Meie 20.09.2023 nr 7.1-1/23/18302-2

**Saku aleviku riigitee nr 11340 Asula, Pargi  
ja Nurme tänava ristmiku  
rekonstrueerimise nõuded**

Olete taotlenud nõuded riigitee nr 11340 Tallinn – Saku (edaspidi *riigitee*) km 10,55 – 10,6 ja 10,72 – 10,84 lõikude rekonstrueerimiseks Asula, Pargi ja Nurme tänava ristmiku piirkonnas seoses Saku aleviku promenaadi kavandamisega.

Joonis 1. Ristmiku pikikaldete kujundamine

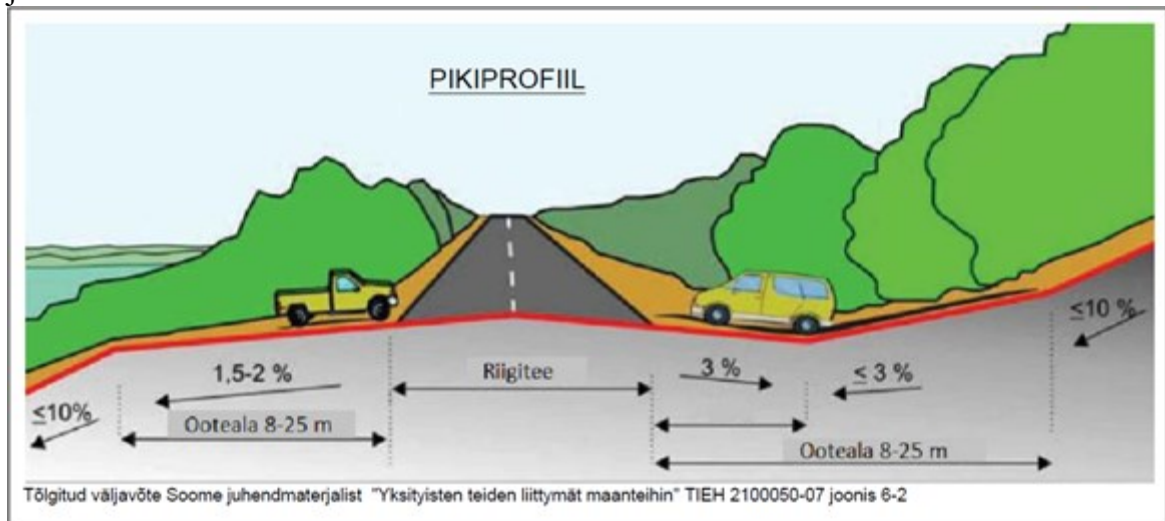
10. Ristmike pöörderaadiused määrata liikluskoosseisu kõige ebasoodsama sõiduki pöördekoridoride järgi. Kujutada pöördekoridorid joonistel.
11. Ristmikud projekteerida riigiteega võimalikult täisnurga all ning pikikalded määrata vastavalt alltoodud joonise põhimõtetele arvestusega, et riigitee alusele maale sademevett üldjuhul ei juhitata.
